REPÚBLICA DE PANAMÁ
MINISTERIO DE AMBIENTE

RESOLUCIÓN DEIA-IA- 071 **-2024**
De 25 **de** Octubre **de 2024**

Por la cual se aprueba la solicitud de evaluación del Estudio de Impacto Ambiental (EsIA), Categoría II, correspondiente al proyecto: **ESTUDIO, DISEÑO, CONSTRUCCIÓN, OPERACIÓN Y MANTENIMIENTO DE UN NUEVO SISTEMA DE AGUA POTABLE (DESALINIZADORA) PARA LA ISLA TABOGA Y REHABILITACIÓN Y MANTENIMIENTO DEL SISTEMA EXISTENTE**, cuyo promotor es la **AUTORIDAD DE TURISMO DE PANAMÁ.**

Plano de Batimetría en toma de agua

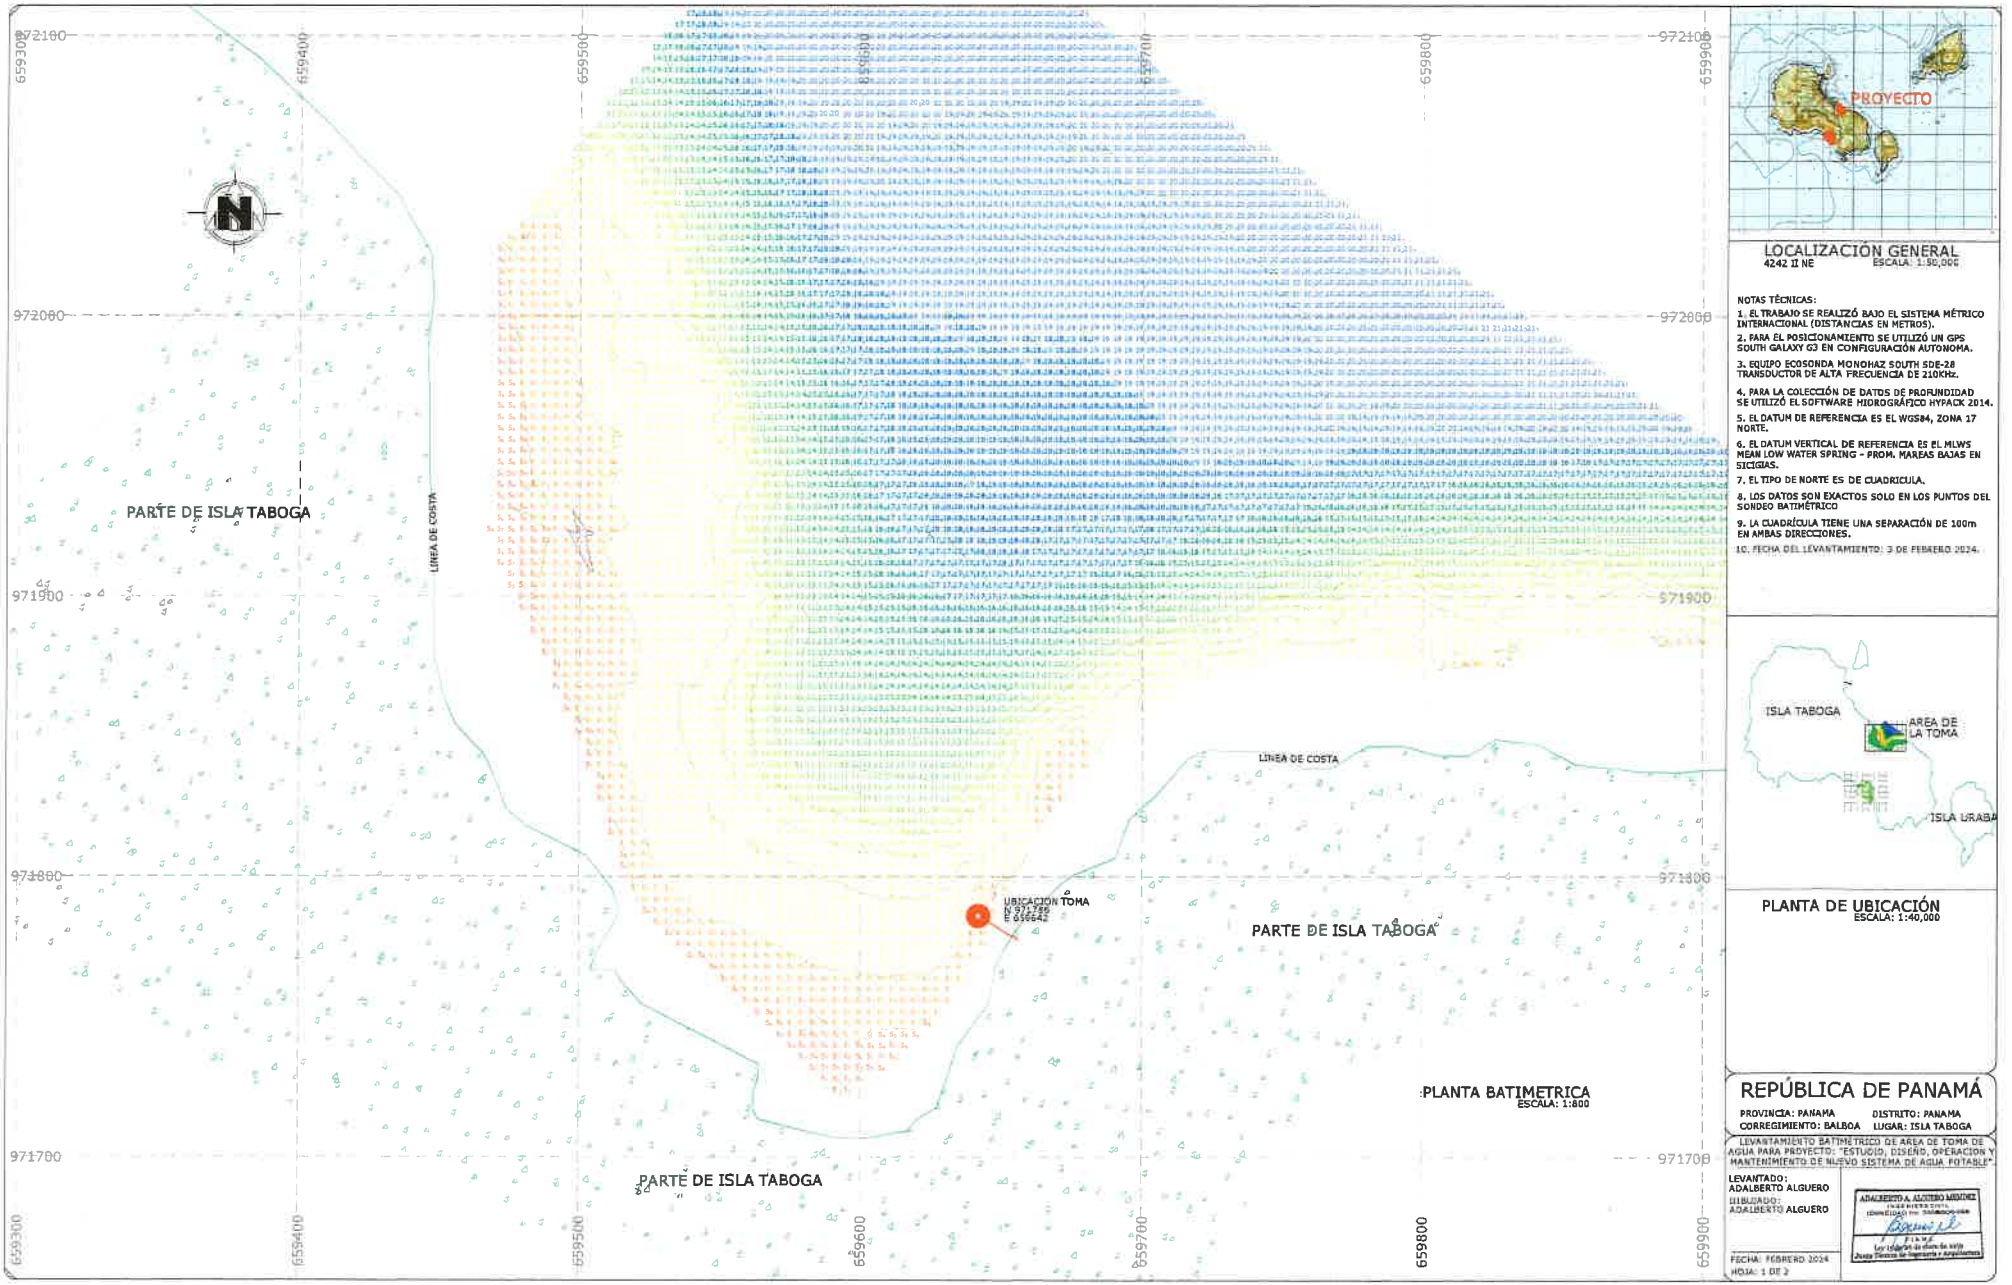
b) *La prospección arqueológica subacuática debe incluir la tabla de coordenadas UTM (WGS85) del área marina del proyecto y señalar en un plano a escala y georreferenciado los puntos de la prospección subacuática.*

- **Al subpunto (b),** la cual hacía referencia a la prospección arqueológica subacuática debe incluir la tabla de coordenadas UTM (WGS85) del área marina del proyecto y señalar en un plano a escala y georreferenciado los puntos de la prospección subacuática. como respuesta el promotor presenta en el **Anexo 1** de este documento, original del informe de prospección arqueológica subacuática, en el mismo se incluyen las coordenadas de la perfilación de fondo y las coordenadas de la toma e inmisario en la proyección UTM, con Datum de referencia WGS84, Zona 17 N (ver Anexo 2 de informe de prospección), se presenta el plano generado por el hidrógrafo certificado que muestra las coordenadas iniciales y finales de cada tramo perfilado y la proyección del tramo del inmisario (ver Anexo 3 de informe de prospección). Por otro lado, se presenta el levantamiento de la batimetría del sitio de la toma de agua cruda e inmisario (ver Anexo 3 de informe de prospección), y en el **Anexo 6** de este documento se presenta los resultados de la perfilación de los estratos de fondo marino en área de la futura toma de agua e inmisario. (ver fojas 464, anexo 1 285-347, anexo 2 282-284, anexo 3 228-281, anexo 6 195-213 del expediente administrativo).

PLANTA TOMA DE AGUA CRUDA

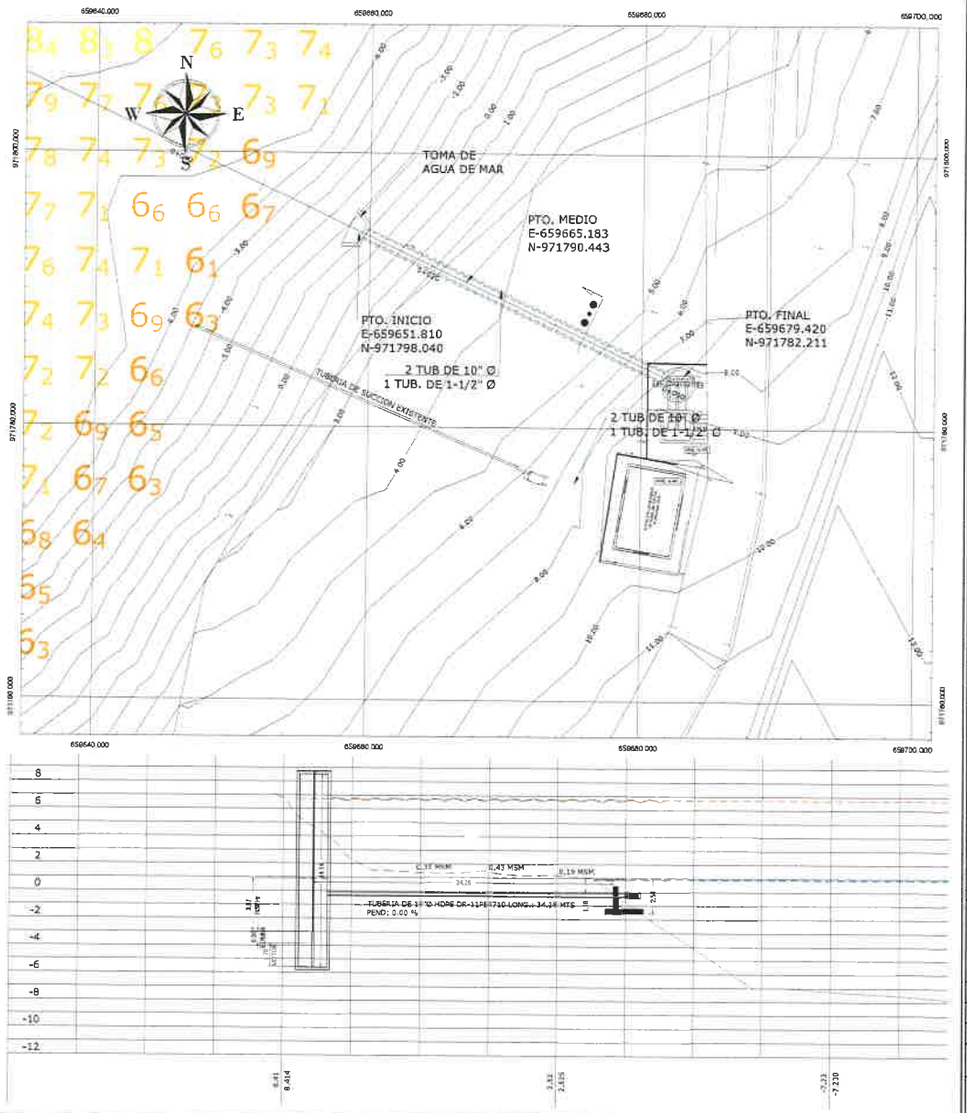
d) *Presentar, los planos incluyendo con detalle los trabajos a realizar en la toma de agua en el mar y sección mostrando la profundidad y distancia que está sumergida la toma de agua. Cabe resaltar, que parte del proyecto está en el Conjunto Monumental Histórico de Taboga declarado mediante la Ley N° 6 de 13 de marzo de 2012.*

- **Al subpunto (d),** la cual hacía referencia Presentar los planos incluyendo con detalle de los trabajos a realizar en la toma de agua en el mar y sección mostrando la profundidad y distancia que está sumergida la toma de agua. Cabe resaltar que, parte del proyecto está en el Conjunto Monumental Histórico de Taboga declarado mediante la Ley No. 6 de 13 de marzo de 2012., como respuesta el promotor presenta en el Anexo 2. plano debidamente firmado que incluye los trabajos a realizar en la toma de agua, inmisario y pozo de succión, mostrando la profundidad y distancias a
